Travaux d'aménagement du plan d'eau de Robien à St-Brieuc (Côtes d'Armor)

Compléments au dossier d'autorisation environnementale au titre de la loi sur l'eau et les milieux aquatiques

Jun 2020

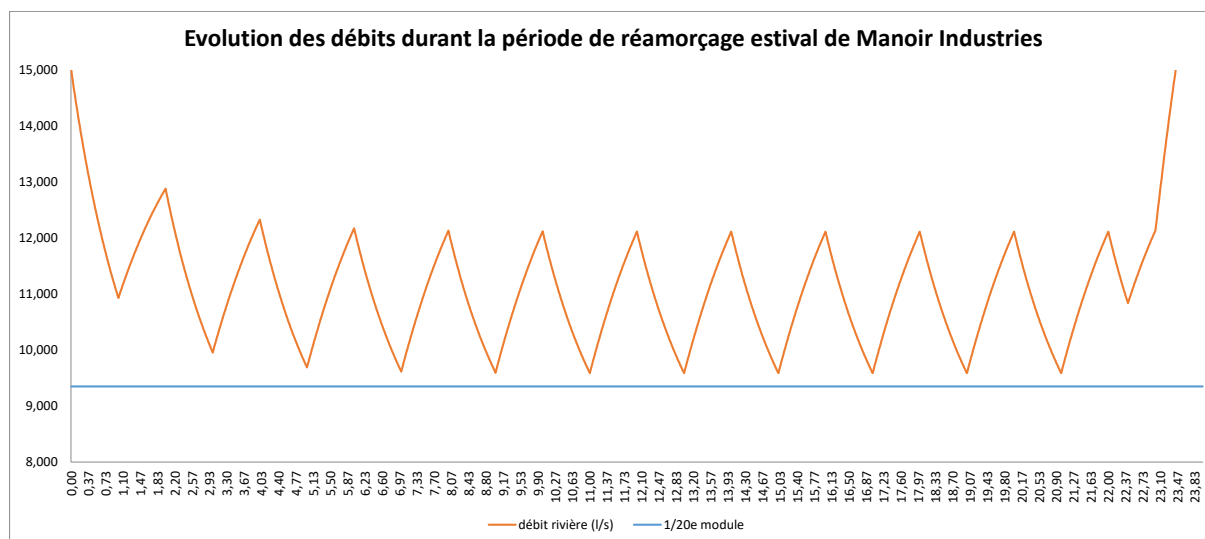
Dans la version initiale du dossier d'autorisation déposée en décembre 2019, il était convenu avec Saint Briec Fonderie (SBF) d'installer des pompes à débit fixe de 60m³/h, dans la continuité du fonctionnement actuel. Cela aboutissait à une période de 14 heures chaque année, au moment de la réouverture de l'usine en août, durant laquelle le pompage vers SBF s'effectuait à un débit de 60 m³/h. Le débit de fuite vers l'aval du Gouëdic était alors inférieur au débit de la rivière, descendant jusqu'à environ 1 l/s. Au-delà de ces 14 heures, une fois le système revenu à l'équilibre après le réenclenchement des pompes et le remplissage des réseaux par SBF, le débit pompé était équivalent au débit restitué à la rivière, et donc, le débit de fuite en aval du plan d'eau était égal au débit de la rivière.

Au regard des contraintes du projet et dans la volonté de limiter au maximum l'impact sur le milieu, il a été validé en collaboration étroite avec Saint Briec Fonderie que des pompes à débit variable soient installées, plutôt qu'à débit fixe. Ainsi, cela va permettre de réduire le débit de pompage lors de la réouverture.

Après calcul, il a été possible d'abaisser le débit de pompage à la réouverture jusqu'à 30 m³/h. D'après les données du fournisseur et du fabricant des pompes, il ne paraît pas envisageable techniquement d'abaisser plus ce débit (10 ou 20 m³/h), car les pompes n'auraient plus la capacité de renvoyer les eaux via la canalisation jusqu'au bassin en entrée d'usine. Cette possibilité pourrait toutefois être testée en conditions réelles.

Si un risque d'impact potentiel temporaire persiste, il a été fortement minimisé. Cela permet en effet de limiter l'abaissement du débit de fuite à 6,7 l/s au plus bas des 19h de temps de latence avant le retour à un équilibre entre débit pompé et débit restitué à la rivière (contre moins d'1 l/s au plus bas des 14h dans la version initiale).

Ce débit de fuite reste néanmoins faible au regard du débit réservé : 18,6 l/s pour le 1/10^e du module, **9,3 l/s pour le 1/20^e du module** (valeur dérogatoire). À noter que ce débit de fuite est calculé en partant du postulat que le débit du Gouëdic lors de la réouverture de SBF est équivalent au QMNA 5 (débit minimum observé en moyenne une fois tous les cinq ans), celui-ci étant inférieur au débit réservé, afin de ne pas sous-estimer l'impact potentiel sur le débit réservé.

À titre d'information, si le calcul est effectué en partant sur un débit du Gouëdic équivalent au débit réservé, alors le débit de fuite passe à **10,4 l/s** au plus bas du cycle de remplissage des réseaux de SBF.

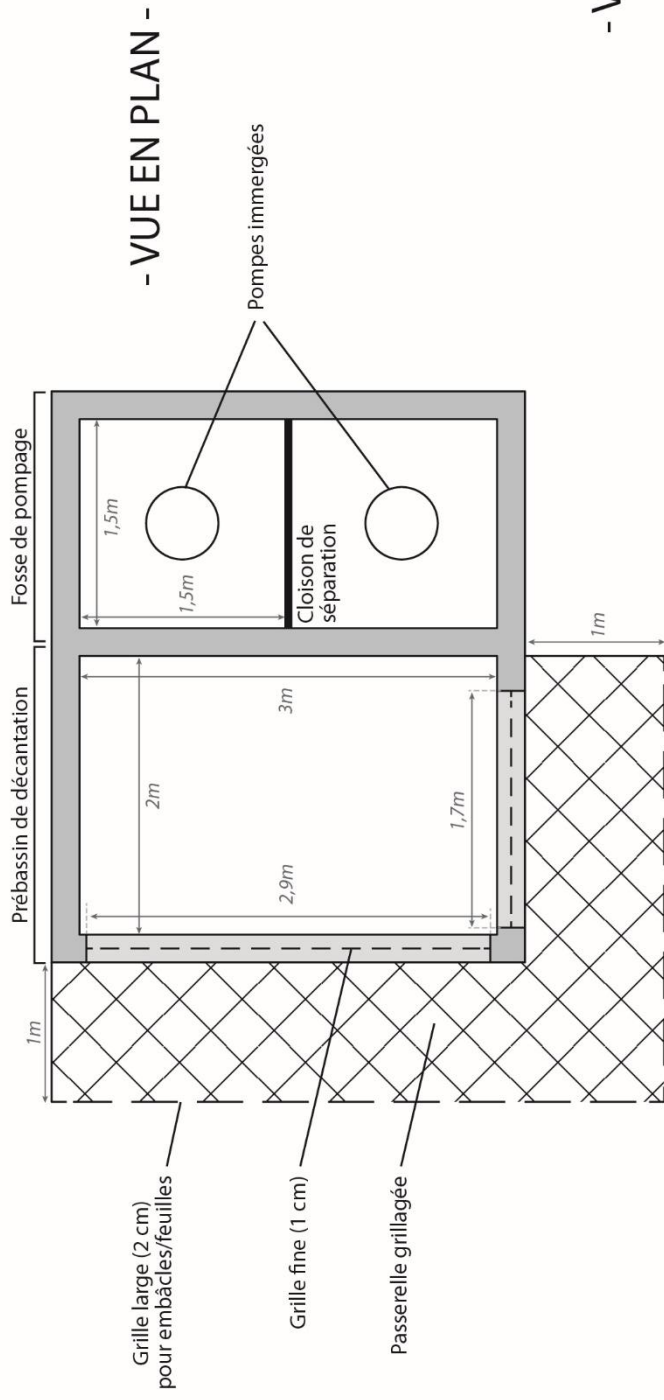
Comme expliqué ci-avant, les modalités de pompage ont évolué depuis le dépôt du dossier d'autorisation initial en décembre 2019 (type et nombre de pompes, débit de pompage, ...). Il apparaît donc nécessaire d'apporter quelques précisions par rapport aux éléments présentés dans le chapitre 5.1.3 du dossier initial.

Afin d'assurer une prise d'eau permanente à destination de Saint Briec Fonderie, il s'avère nécessaire de procéder à un abaissement du système de pompage du même ordre que l'abaissement de la ligne d'eau du plan d'eau.

La solution retenue, afin d'allier facilité de mise en œuvre et efficacité technique des pompes, a été de **créer une nouvelle fosse de pompage juste à côté de l'actuelle et d'y installer deux pompes immergées de débit variable allant jusqu'à 120 m³/h** (l'une d'entre elles servant en secours de la première).

- **l'installation de deux pompes immergées dans une nouvelle fosse caractérisée par :**
 - une profondeur suffisante :
 - 50cm pour éviter le phénomène de cavitation ;
 - 100cm de marge entre l'ouverture du tuyau de pompage et le dessus des potentiels dépôts de vase ;
 - 20cm de marge en fond pour l'accumulation de vases ;

- une cloison séparant les deux pompes sur flotteurs afin d'éviter toute interférence risquant de provoquer une perte de fonctionnalité ;
- une ouverture dimensionnée selon le diamètre des deux tuyaux de pompage devant être raccordés à la station de pompage (et à la canalisation transportant les eaux vers Saint Briec Fonderie) ;

- un système de regard amovible sur le dessus (sous forme de plaque métallique insonorisée) afin de permettre la surveillance des pompes et l'accès à la fosse en vue de son entretien et de son curage ;

- **la création d'un pré-bassin servant de décanteur des eaux chargées et caractérisé par :**
 - une entrée dimensionnée pour permettre une mise en charge seulement pour un débit supérieur au Q2 ;

- un système de muret bétonné en guise de séparation vis-à-vis de la fosse et servant à retenir la majeure partie des sédiments au sein du pré-bassin et donc en-dehors de la fosse de pompage ;

- un système de double grille disposée à l'entrée du pré-bassin, une première à large écartement (2cm) servant à retenir les embâcles, une seconde plus fine (1cm) servant de filtre à sédiments ;

- un système de regard amovible sur le dessus, sous forme de grille afin de permettre un écoulement des eaux au sein du bassin en cas d'entrée bouchée par des embâcles et de montée du niveau du plan d'eau ;

PRISE D'EAU POUR LE POMPAGE DE MANOIR INDUSTRIES

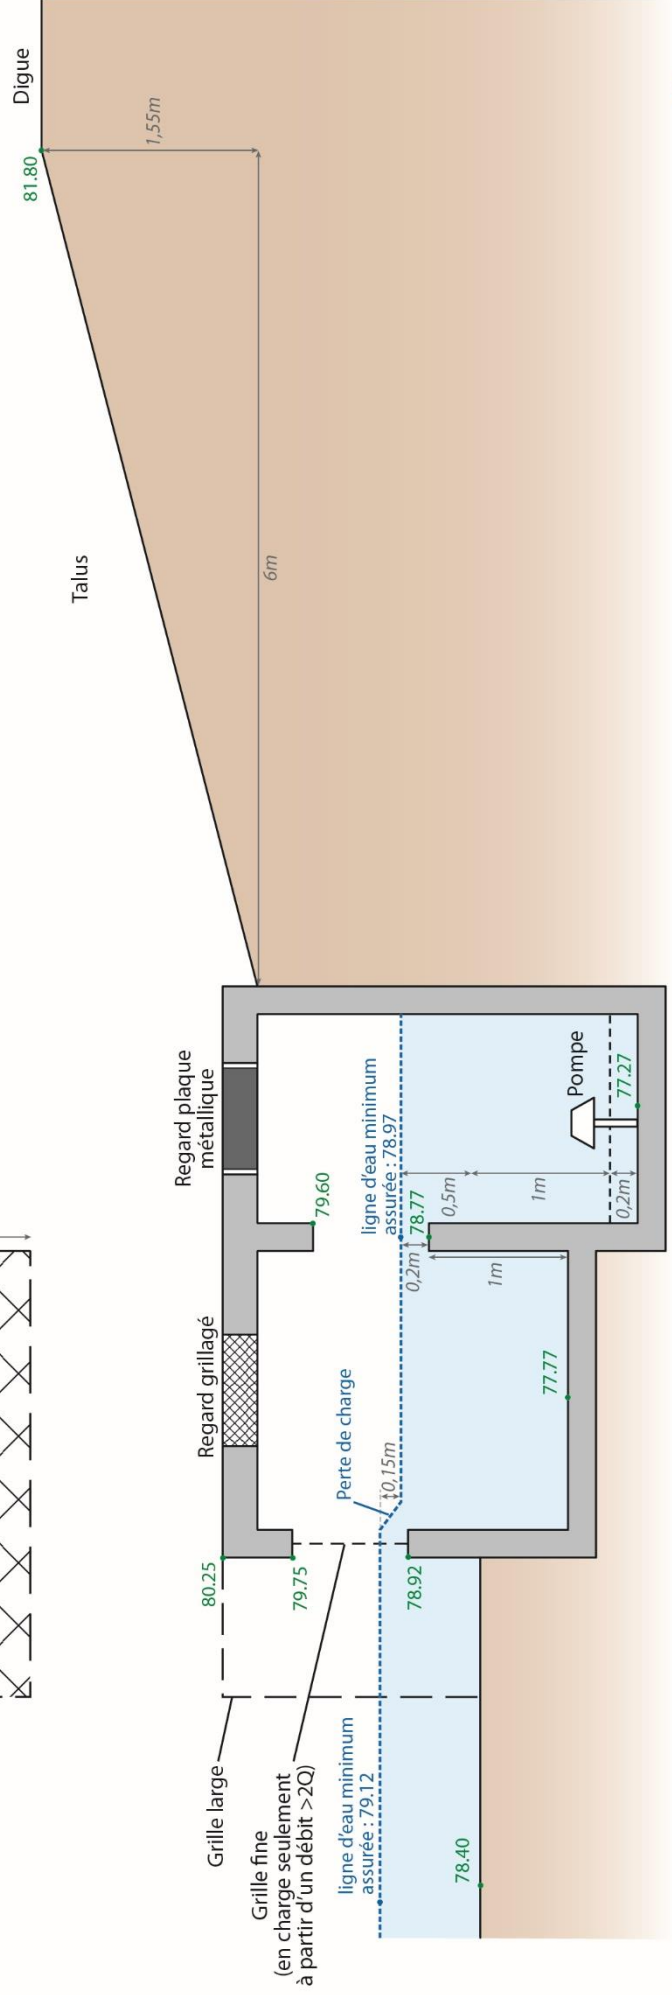
Le plan suivant illustre les caractéristiques de la nouvelle fosse (prise d'eau) à créer et installer, intégrant les deux pompes à débit variable.
